Rapport de contrôle d'installations électriques à basse et à très basse tension

RÉF. 88/2022/82463/01:1

DATE DU CONTRÔLE 20/10/2022 AGENT VISITEUR Philippe Da Silva
 ADRESSE DU CONTRÔLE Boulevard Adolphe Max 144 (étage 5eme (en sortant de l'ascenseur , porte à droite)) - 1000 Bruxelles TYPE DE CONTRÔLE Visite de contrôle (6.5.)

CONCLUSION : NON CONFORME

Schéma(s) unifilaire(s) de l'installation

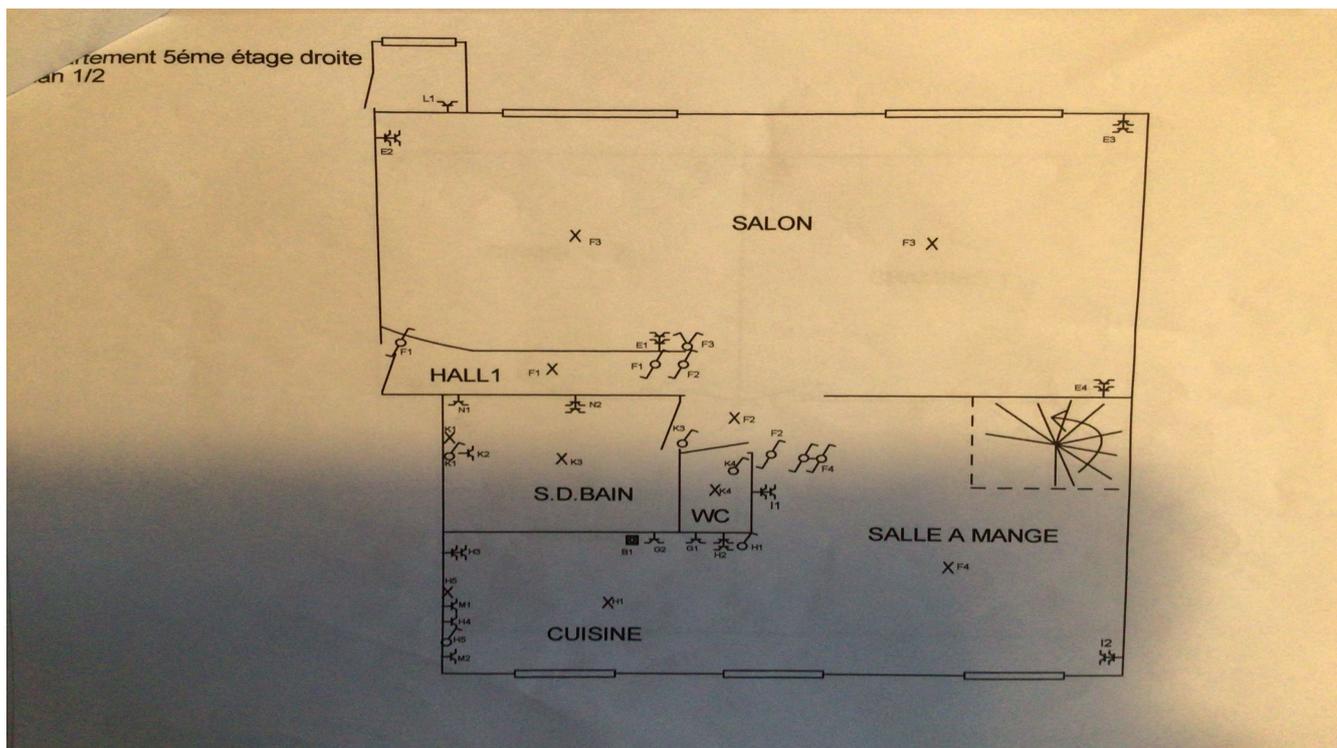
- N'est pas renseigné sur les schémas unifilaires et plans de position l'adresse de l'installation, les coordonnées du responsable des travaux et du propriétaire. Ces derniers devront signer et dater ces schémas. - 3.1.2.;6.4.6.;6.5.7.;9.1.2.

- La correspondance entre les repérages sur le tableau et les schémas n'est pas réalisée correctement. - 3.1.2.;6.4.6.;6.5.7.;9.1.2.
- Les schémas unifilaires et plans de position ne sont pas conformes. - 3.1.2.;6.4.6.;6.5.7.;9.1.2.

- Les schémas unifilaires et plans de position doivent renseigner l'adresse de l'installation, les coordonnées du responsable des travaux et du propriétaire. Ces derniers devront signer et dater ces schémas.
- Les connexions et/ou dérivations sont à réaliser dans des boîtes prévues à cet effet.
- L'habitation étant meublée, il se peut que tout n'a pu être vérifié.

Plan(s) de position de l'installation

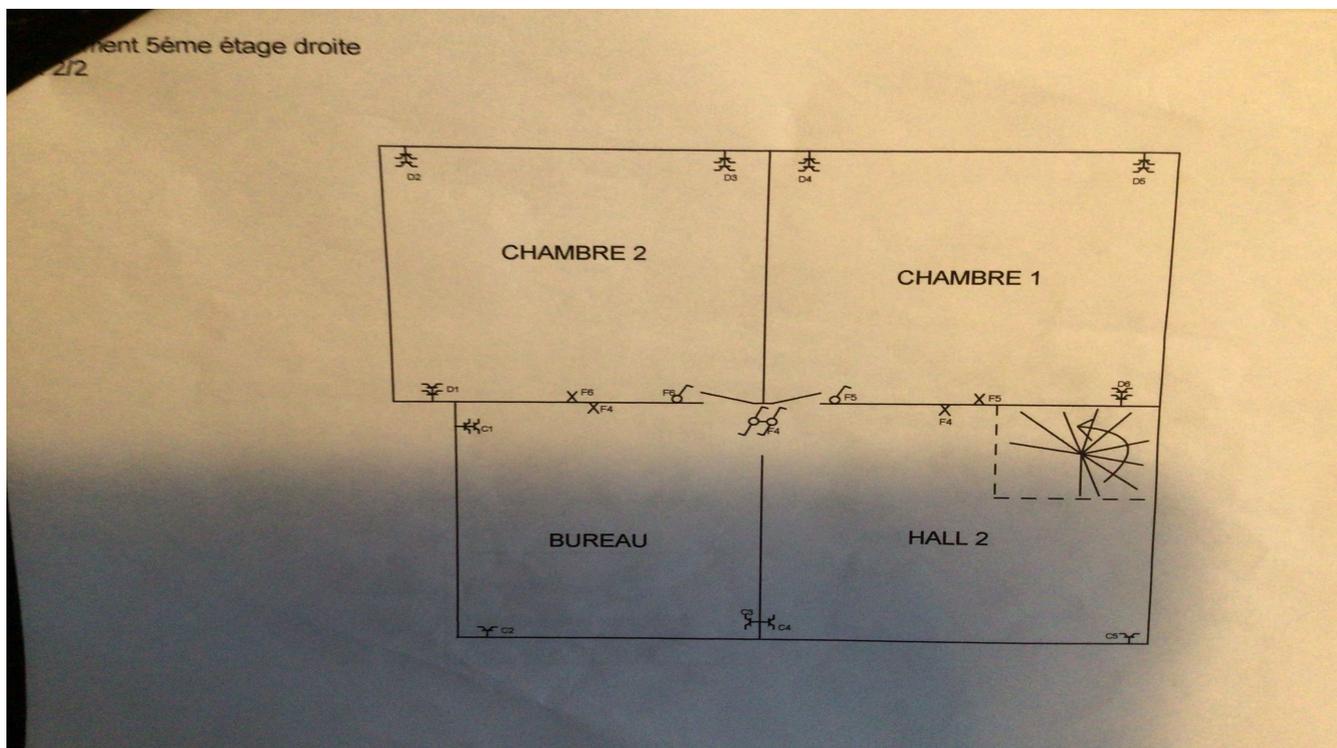
- Les schémas et plans ne mentionnent pas la présence d'une prise de terre commune et la localisation du sectionneur. - 5.4.2.1.c
- Des conducteurs du type VOB ne sont pas placés sous conduit et/ou comme il se doit. - 5.2.9.
